# 改善箇所説明図

## 基準不適合発生箇所

ルーフ式

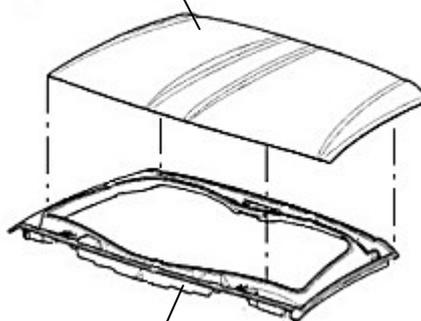
ルーフパネル（樹脂製）

ルーフ・フレーム（金属製）

内は、不具合箇所を示

屋根部分の金属フレームと樹脂製パネルとの接着が不十分なため、走行中の振動等により接着が剥れることがある。そのため、そのまま使用を続けると、当該パネルが外れ、最悪の場合、脱落するおそれがある。

全車両、屋根部分を点検のうえ、対象となるものは、ルーフ式を対策品と交換する。

識別方法：左側ストラットタワー部に黄色ペイントを塗布する。
